## Produktänderungsinformation (PCN)

PCN-Nr.:	CAA180002	Datum:	23.07.2018
Artikel:	MC 1,5/...-G(F)-3,81...THR...

### Verkleinerung einer Vertiefung auf der Rückseite

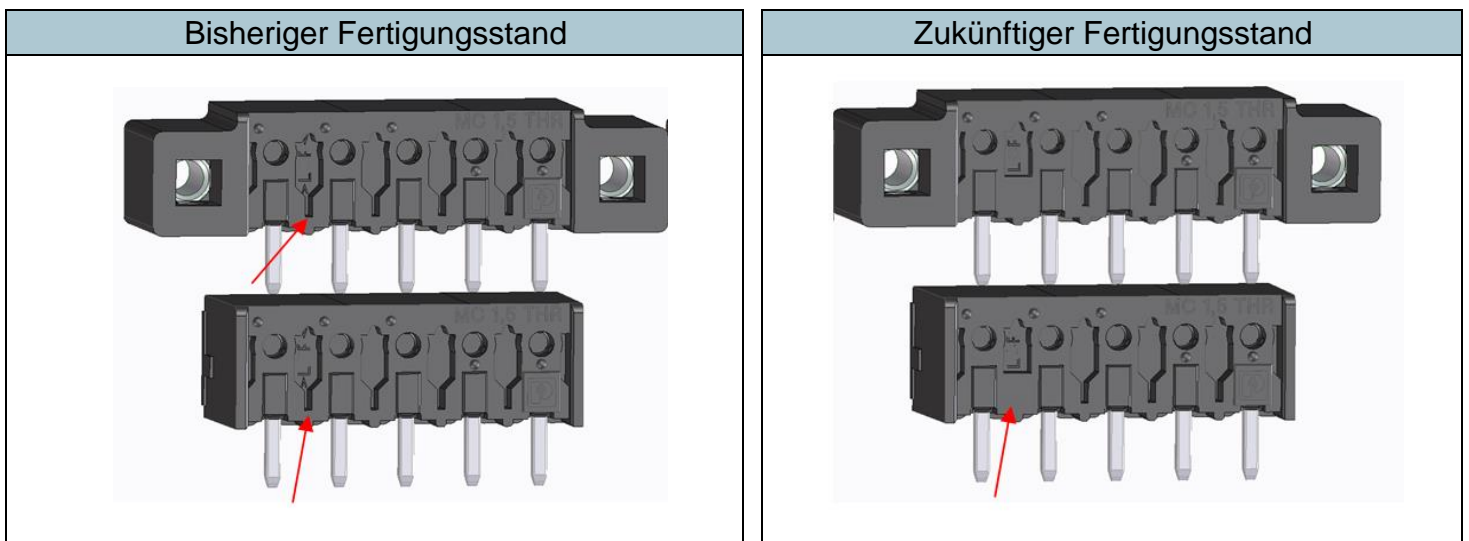
Beschreibung der Änderung		
<input checked="" type="checkbox"/> Produktaussehen (Fit)	<input type="checkbox"/> Produktgeometrie (Form)	<input type="checkbox"/> Produktfunktion (Function)

Zur Optimierung des Fertigungsprozesses wird auf der Gehäuserückseite eine Vertiefung verkleinert. Die Änderung kann sich auf der linken oder auf der rechten Artikelseite befinden. Die Aussenabmessungen, PCB-Layout und technische Daten werden von der Änderung nicht berührt. In der Umstellungsphase werden in Abhängigkeit von Lagerbestand und Polzahl beide Versionen parallel geliefert.

Voraussichtliche Erstauslieferung der geänderten Produkte	01.02.2019
---	------------
